改善箇所説明図

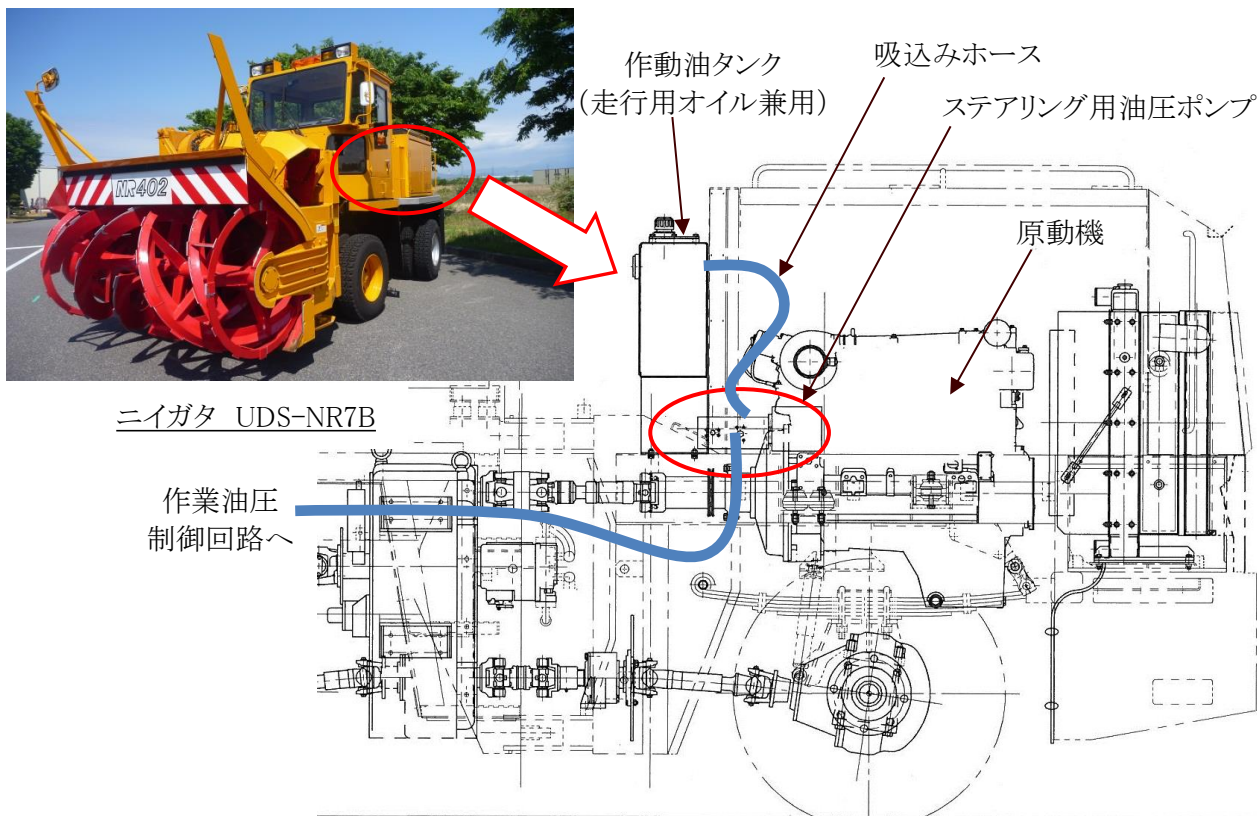
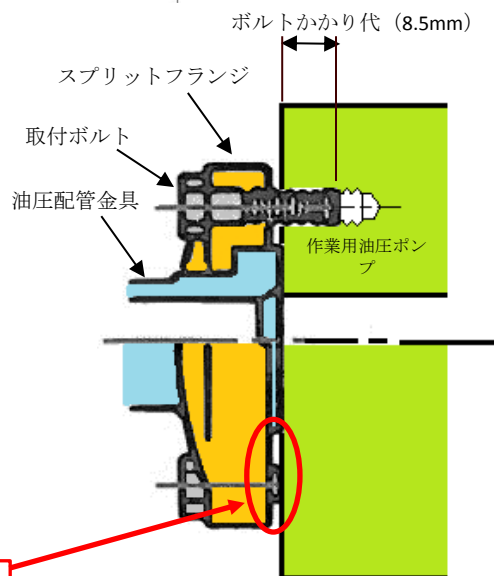
不具合発生箇所

不具合発生箇所

ステアリング用油圧ポンプにおいて、スプリットフランジを取付けるボルトの選定が不適切なため、当該フランジが正しく取付けられていないものがある。そのため、そのままの状態で使用を続けると、走行時の振動等により当該油圧ポンプ側のねじ山が損傷し、締結部に緩みが生じ、オイルが漏れるおそれがある。その結果、油圧が減少するため、ステアリングが作動不能となるとともに、オイルは走行用も兼ねているため、最悪の場合、走行用ポンプが焼きつき走行不能となるおそれがある。

全車両、油圧ポンプ側のねじ山の損傷を確認し、ボルトを対策品に交換する。なお、ねじ山の損傷がある場合は、油圧ポンプを交換する。
